RÉFÉRENCE : FSA202111

OBJET : Remplacement du mécanisme d'essuie-glace

FSA TYPE : Prochaine visite d'entretien

FSA202111 : Dans les véhicules spécifiés du système EW (FSA202111), le mécanisme d'essuie-glace sera remplacé.

Image 3

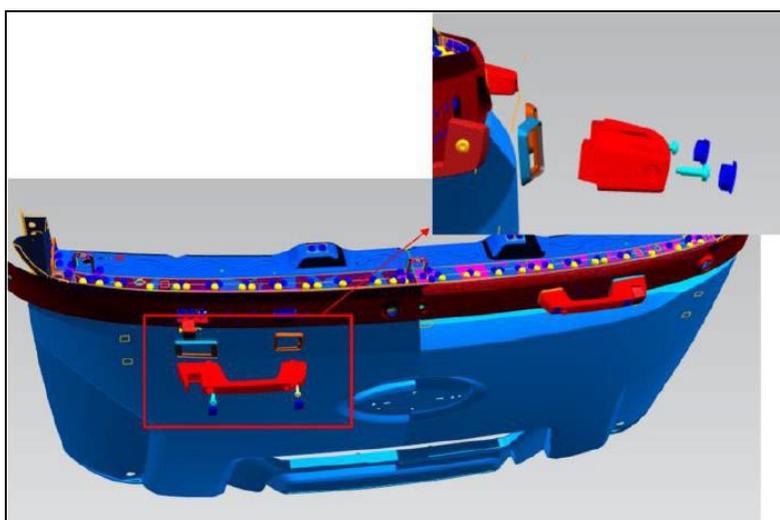
3- Les supports (situés sur le couvercle du capot) doivent être démontés en retirant les boulons conformément à l' **image 3**.

11- Les boulons du support du cache de tablier (côtés gauche et droit) doivent être serrés à 8 Nm (**Image 3**)

Image 4

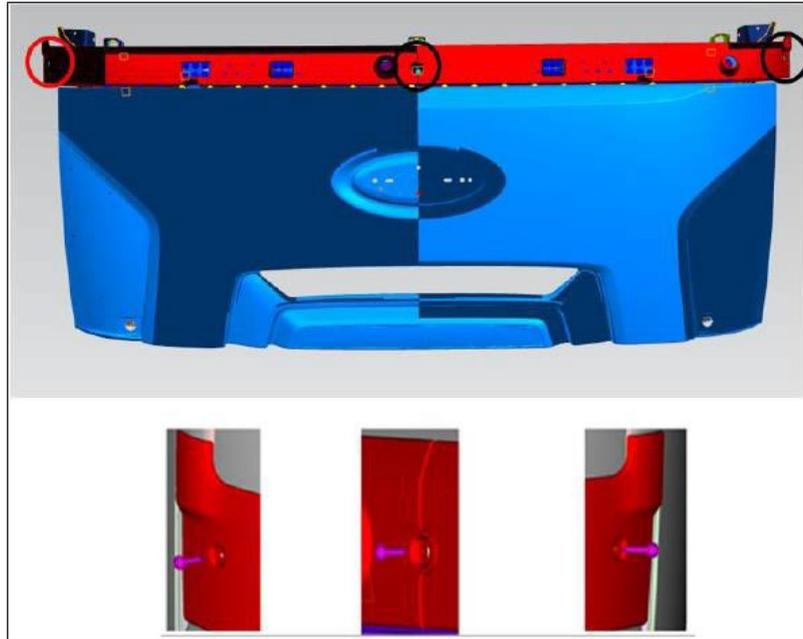
4- Le couvercle du capot doit être démonté en retirant 3 boulons comme on peut le voir sur l' **image 4**

10- Les boulons du couvercle du capot doivent être serrés à 3,2 Nm (**Photo 4**)

Image 6

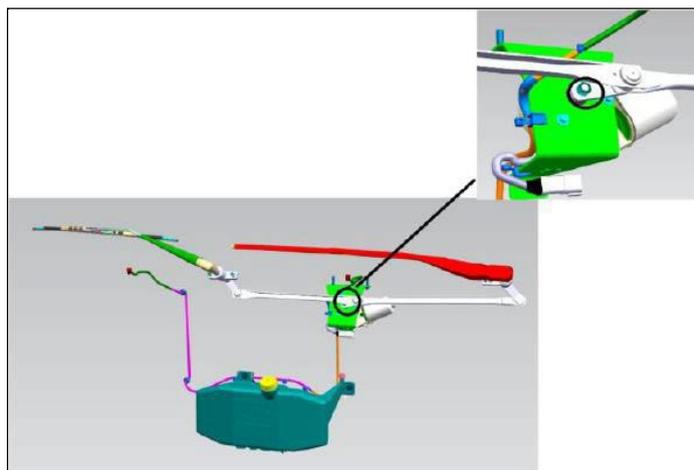
6- Le boulon doit être retiré, c'est-à-dire sur le mécanisme d'essuie-glace, comme indiqué sur l' **image 6**

Illustration 7

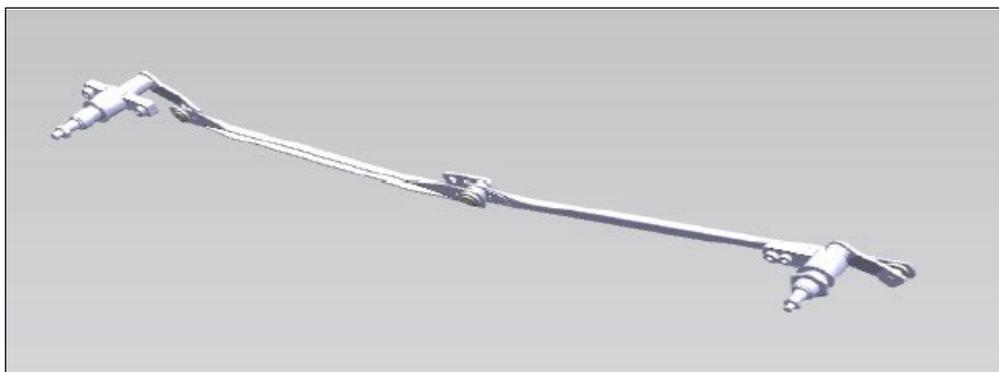
7- Le mécanisme d'essuie-glace doit être retiré du véhicule comme on le voit sur l' **image 7**

Image 8

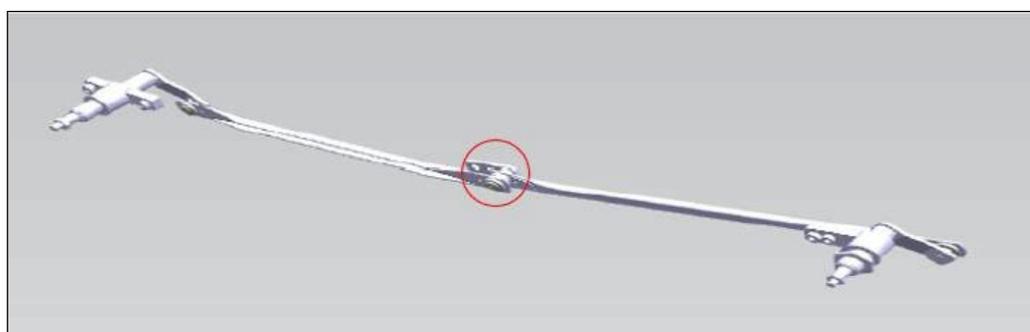
8- Le nouveau mécanisme d'essuie-glace doit être assemblé avec l'application de Loctite sur les boulons centraux et serré 19 Nm. (**Image 8**)

Image 9

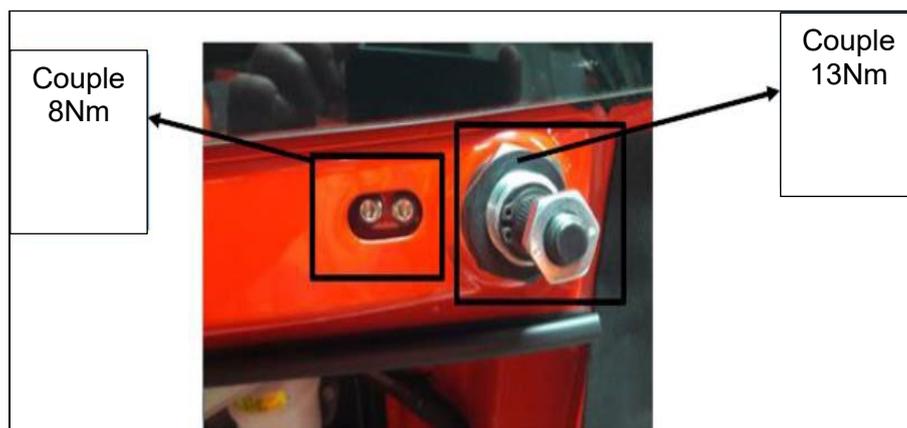
9- Après avoir installé le nouveau mécanisme d'essuie-glace, les boulons du tableau de bord doivent être serrés (**Image 9**) et la position du mécanisme doit être vérifiée comme **sur l'image 10**

Image 11

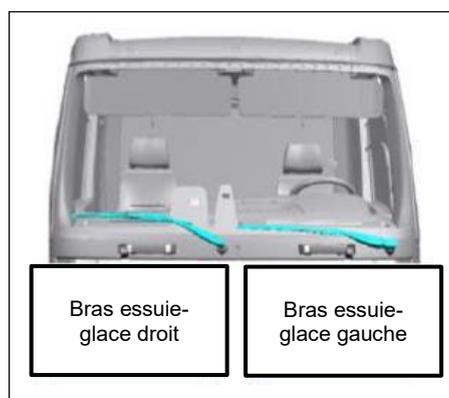
12- Les bras d'essuie-glace doivent être assemblés et serrés à 15 Nm et le couvercle doit être fermé. (**Image 11**)
